工程指示 / 要求簡箋 ENGINEER INSTRUCTIONS (E.I.)

工程指示編號:	EI-6425A	修改版本:	- A
	HK-1921		
工程編號:	J 856	工程名稱:	TSWTL23 天榮
收件人:	生統/Maggie.	發件人:	Thomas Wong
工程項目:	T2.T3佛沙窗玻璃、後裝窗玻璃 (BM表+加工圖+位置圖)	日期:	26/8/2023

工程指示編號:	EI- 8121	修改版本:	-
	HK- 1404		
工程編號:	J 856	工程名稱:	天榮站
收件人:	生統 / Maggie	發件人:	Iris
工程項目:	T1-T3佛沙窗補玻璃	日期:	31/07/2024

Re: Acid-etched Glass for Window at T1 and T2 (3/F)

美特鋁質有限公司 MIDI Aluminium Fabricator Ltd.		類別	物料號	
修改		制圖 黃瓊玉	2023.06.29	圖號 EGL-1B
日期		復核 謝永林	2023.06.29	數量 見BOM表
		批准		位置 見BOM表

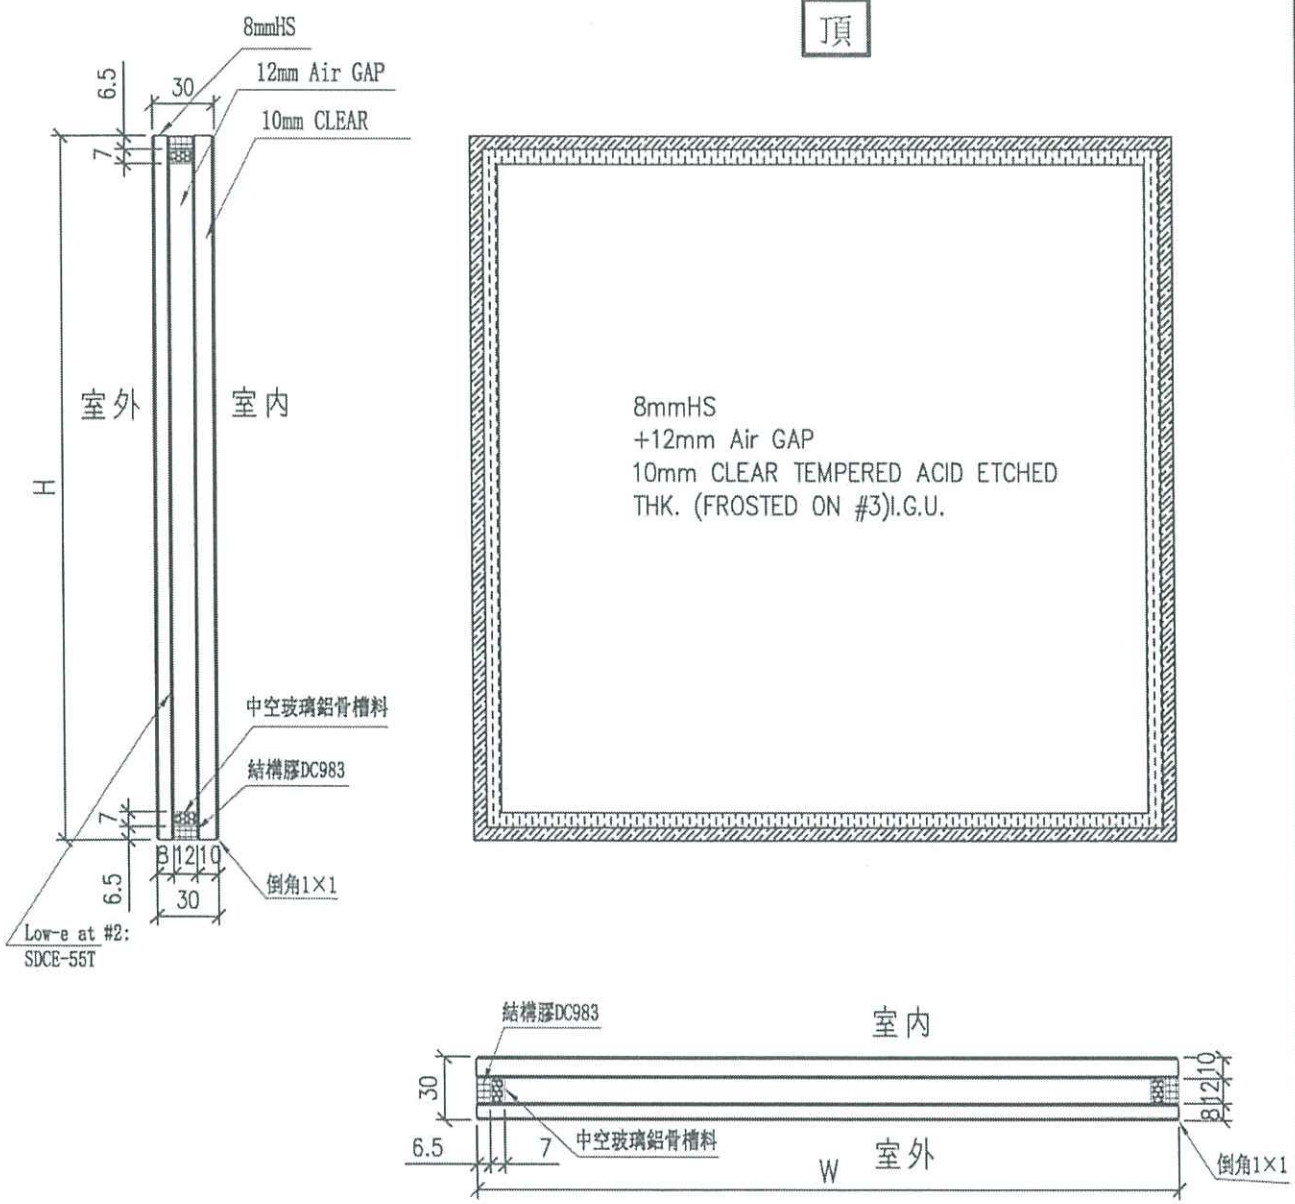
項目1-3: 根據29/7/2024 TSWTL23/CVI-1437,需補訂玻璃,詳情請看附頁
項目4: 爛玻璃,需重訂,請看附頁

項目	圖號	尺寸	數量(件)T1	數量(件)T2	數量(件)T3	玻璃類型	備註
1	EGL-1B	665 x 1064.5mm	1	-	-	8+12+10mm	T1 3/F B8 AW07
2	EGL-1B	667 x 774.5mm	1	-	-	8+12+10mm	T1 3/F B8 AW07
3	EGL-1B	725 x 1950mm	-	1	-	8+12+10mm	T2 3/F B8 AW08
4	EGL-1	452 x 544.5mm	-	-	1	8+12+10mm	T3 11/F A12 AW02
		Total:	2	1	1

TswTL23/CU1-1437/SK-02

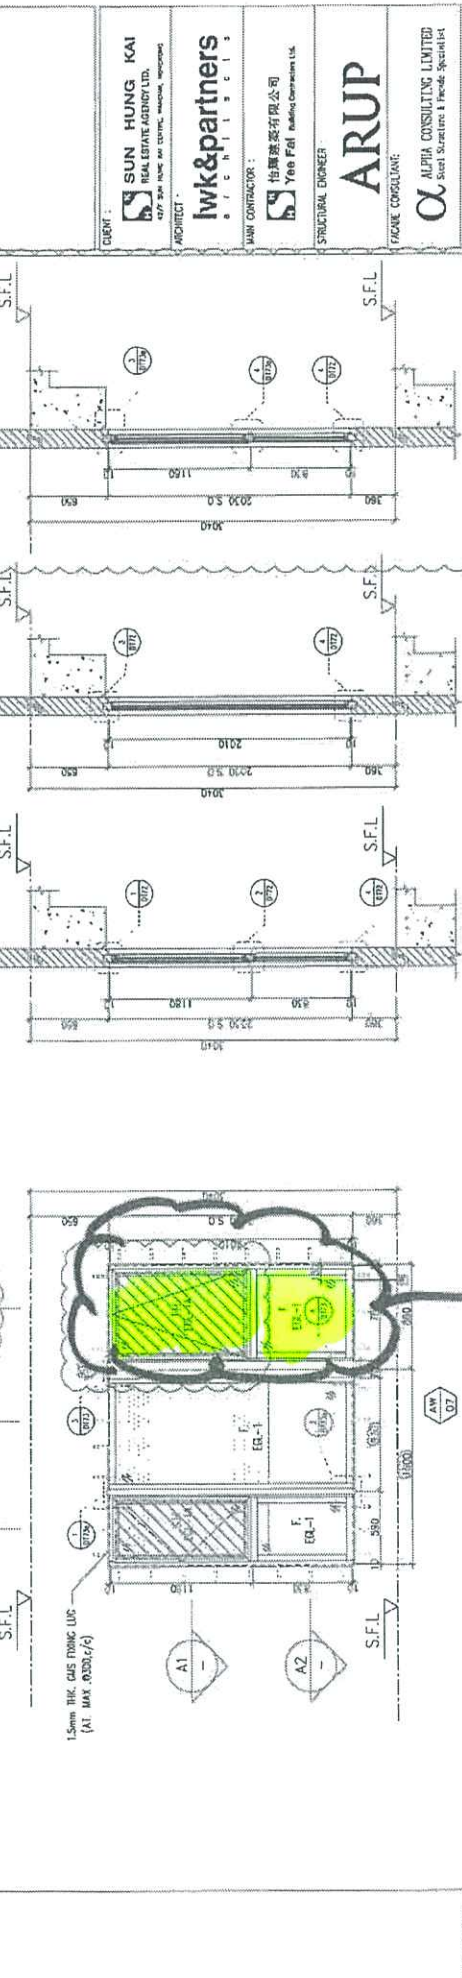
Window facing common flat roof at 3/F flat B8 of T1 and T2 shall be revised to acid-etched glass as per attached sketches (Ref. No.: TSWTL23/CVI-1437/SK-01 to SK-03).

ACID-ETCHED AT 3RD SIDE OF IGLU

****EI-8121 修改了:**
T1 AW-07 (3/f): EGL-1A-4, EGL-1-1C
T2 AW-08 (3/f): EGL-1-8
為酸蝕玻璃

美特鋁質有限公司 MIDI Aluminium Fabricator Ltd.				類別		物料號	
				制圖	黃瓊玉	2023.02.24	圖號 EGL-1
修改				復核	謝永林	2023.02.25	數量 見BOM表
日期				批准			位置 見BOM表

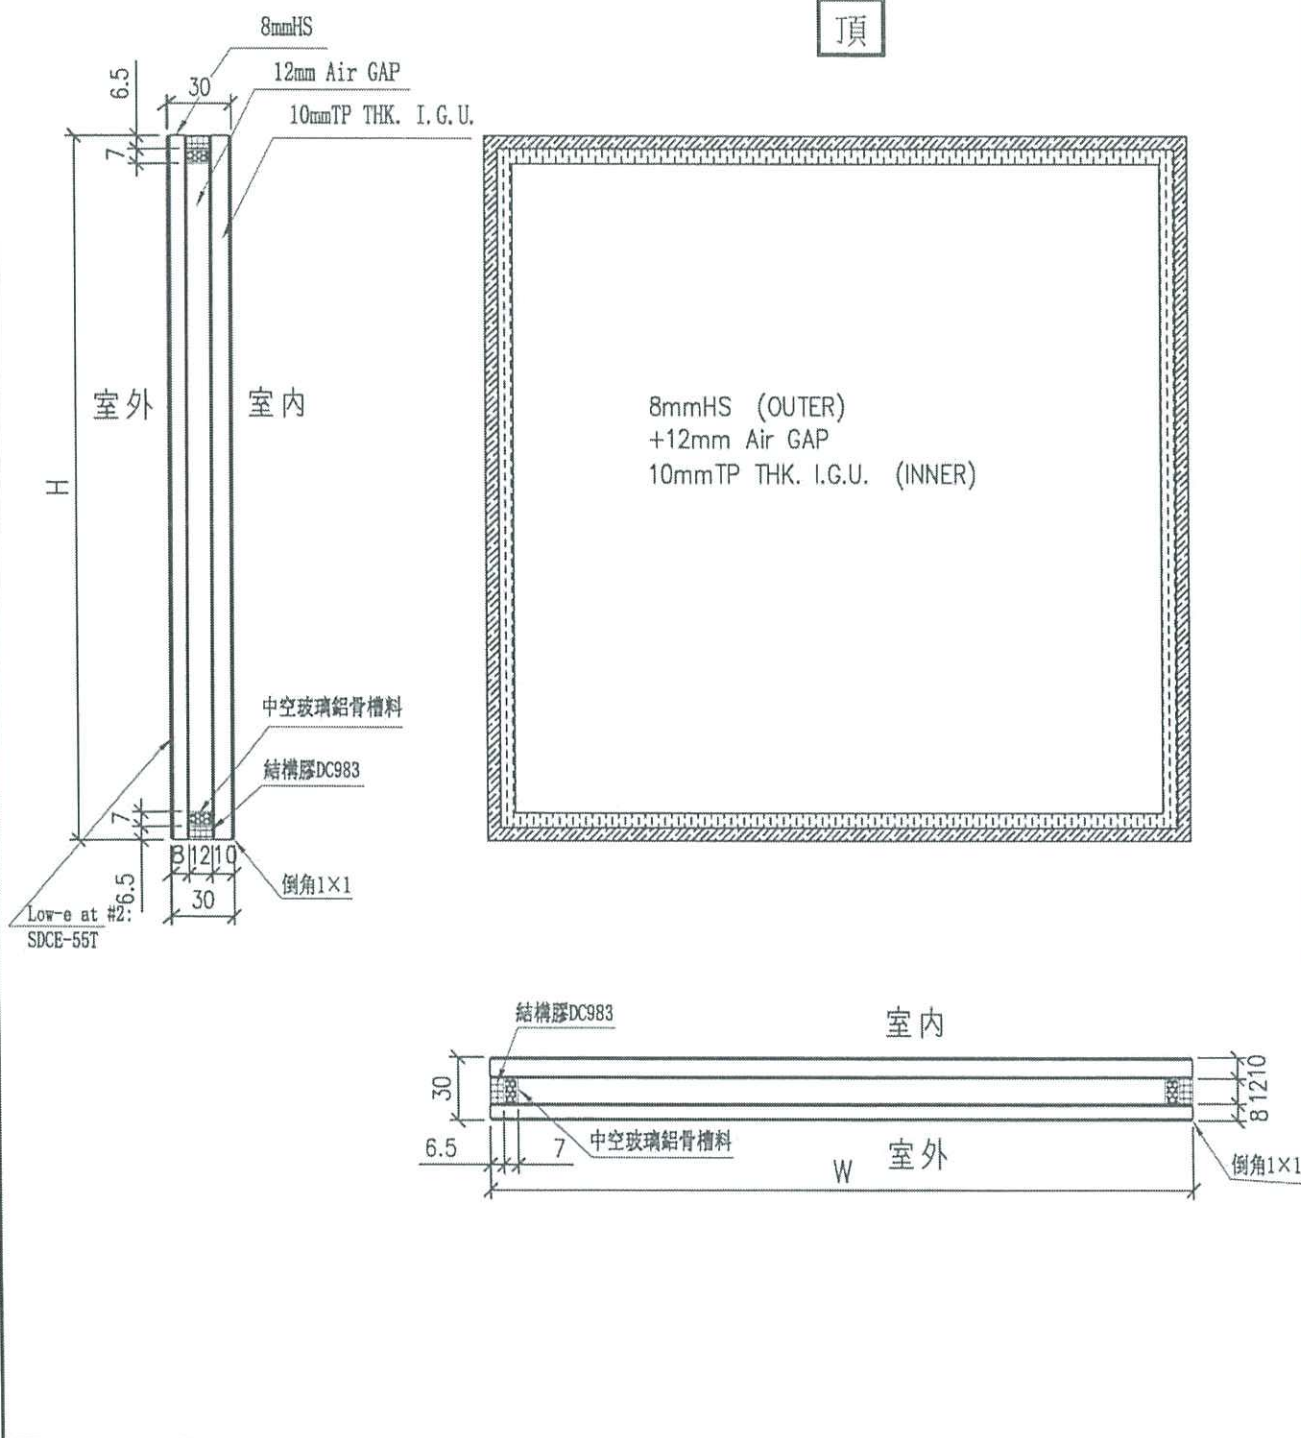
T3 11F A12 BR2 AW02 细梗碎裂 (重訂更換)
